INCORPÓRENSE OBSERVACIONES AL PROGRAMA DE CUMPLIMIENTO PRESENTADO POR COMPAÑÍA CONTRACTUAL MINERA CANDELARIA; Y RESUELVE SOLICITUDES QUE INDICA

RES. EX. N° 5/ROL D-166-2021

Santiago, 10 de abril de 2023

Imagen 2. Fuentes emisoras de MP y MPS, comuna de Tierra Amarilla.

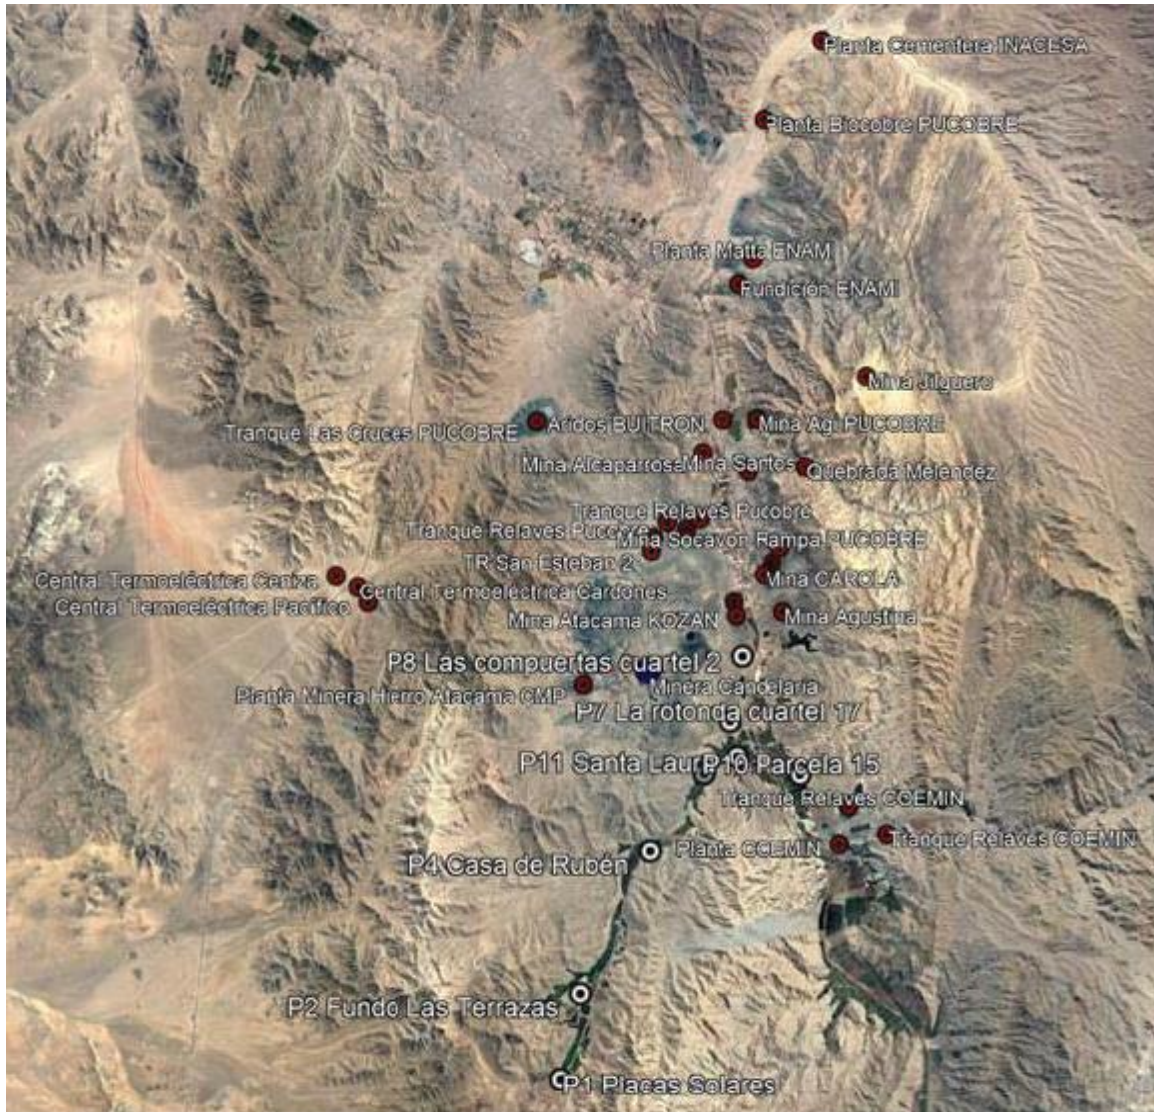
32.1. El consultor asumiría que las estaciones monitoras serían capaces de recoger datos de MP y MPS distinguiendo su fuente, en particular, el aporte de Candelaria. En estas circunstancias, señala que no se identificaron la totalidad de las

fuentes presentes en la misma área que se indica, situación que procede a informar CCMC, conforme se aprecia en la siguiente imagen:

32.2. En relación a lo anterior, CCMC sostiene que ninguna de las fuentes emisoras es considerada en el Informe DICTUC, situación de gran importancia, atendido el hecho de que dichas fuentes que circundan las estaciones de monitoreo corresponden tanto a rajos mineros, como a tranques de relaves cuya erosión no ha sido considerada en la cantidad ni calidad del MP analizado por el consultor, constituyendo dicha circunstancia un error conceptual que no permitiría acreditar el aporte de MP y MPS atribuido a Candelaria.

Imagen 3. Monitoreo MP10, agosto 2020 a febrero 2021.

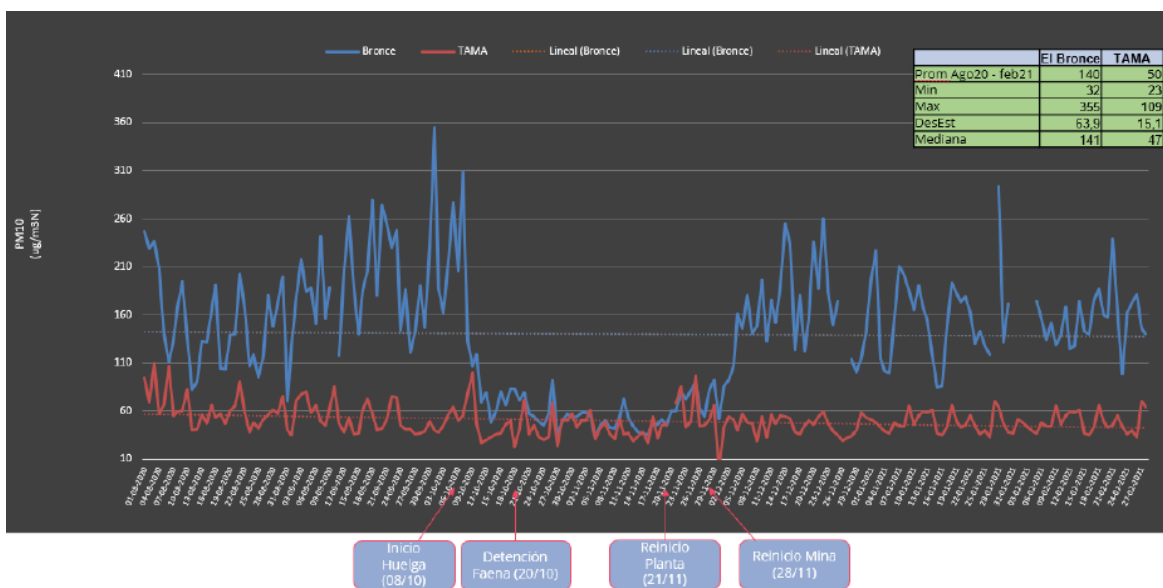
32.3. En este sentido, la empresa indica que si el aporte de Candelaria fuese exclusivo como sugiere el informe, el cese de su operación sería suficiente para reducir drásticamente los niveles de MPS y MP₁₀ en la zona, lo que no acontecería, situación que se podría apreciar en el siguiente gráfico, que presenta los niveles de MP₁₀ en las estaciones de monitoreo Bronce y TAMA durante el año 2020-2021, considerando el período de

detención productiva de la faena por huelga de trabajadores, conforme se aprecia en la siguiente imagen:

Imagen 5. Puntos de monitoreo de vibraciones para la estimación de efectos.

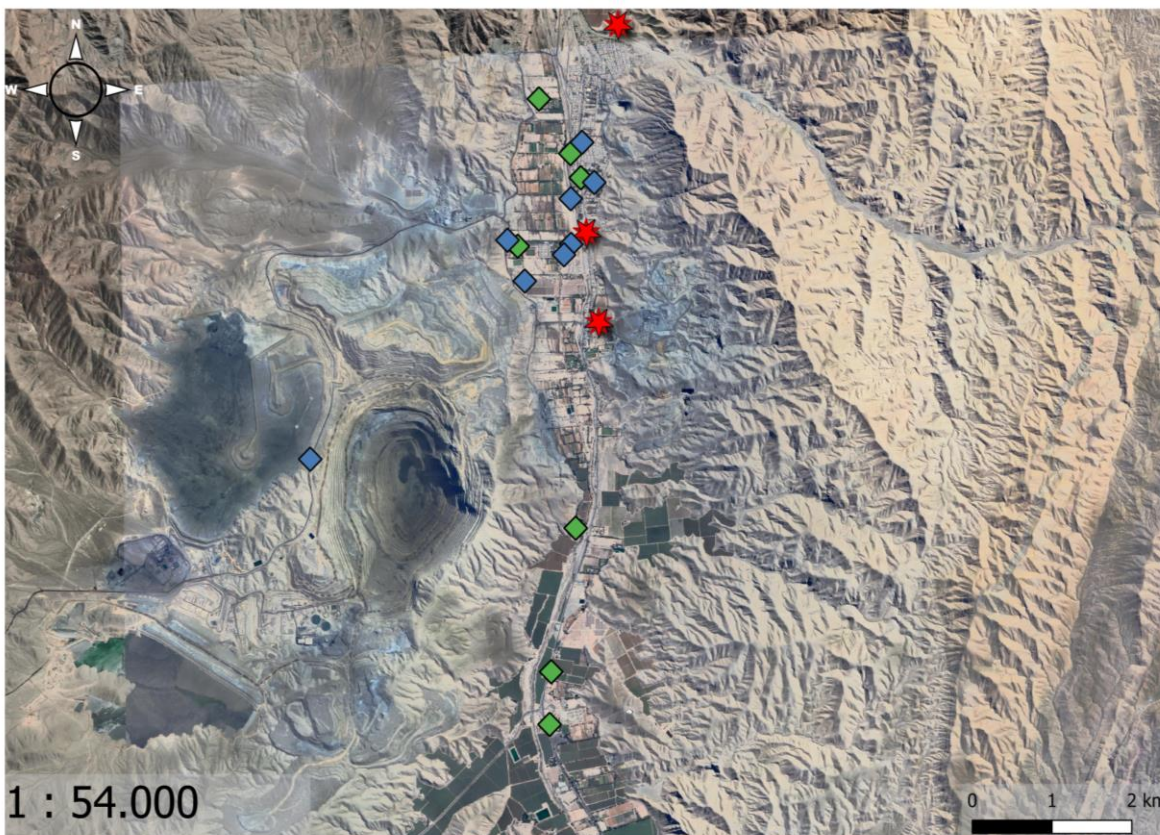
35. Por otro lado, no se consideran representativos los puntos de medición del Apéndice N° 5 “581_NT_GEOBLAST_T100821_V0_Vibraciones Mina Candelaria”, dado que en los niveles de vibración dispuestos no se logra identificar un eje excitado con respecto al resto (transversal, vertical y longitudinal), lo cual es una característica de los eventos de tronadura, por lo que la medición estaría identificando estímulos diferentes a los que se requieren para el análisis. Dicho esto, no es posible calibrar la modelación de Duvall con respecto a estos puntos, ni considerar un comportamiento similar al de este modelo, ya que no pondera realmente la distribución de las vibraciones de manera correcta, por lo que es necesario monitorear en los puntos con mayor exposición y vulnerabilidad ante la emisión de vibraciones. Cabe agregar que los puntos de medición que se establecieron en este informe, no son los comprometidos en RCA N° 133/2015, ni tampoco

corresponden a los que el titular monitoreo erróneamente como compromiso de dicha RCA, conforme se aprecia en la imagen siguiente:

36. En consecuencia, deberá modificar lo señalado conforme a los resultados de la nueva proyección de vibraciones, que deberá considerar la distancia existente entre la mina y el P7 establecido en la evaluación ambiental del Proyecto, de acuerdo a coordenadas UTM. Además de considerar la metodología de la norma DIN 4150-3:1999 para dichos efectos, deberá incorporar los resultados de proyecciones conforme a la norma DIN 4150-2:1999. Para el caso en que se verifiquen superaciones de los umbrales de vibración establecido en las normas citadas, deberá reconocer la generación de efectos negativos, indicando la forma en que se eliminan, contienen o reducen, o fundamentando en el caso en que no puedan ser eliminados.
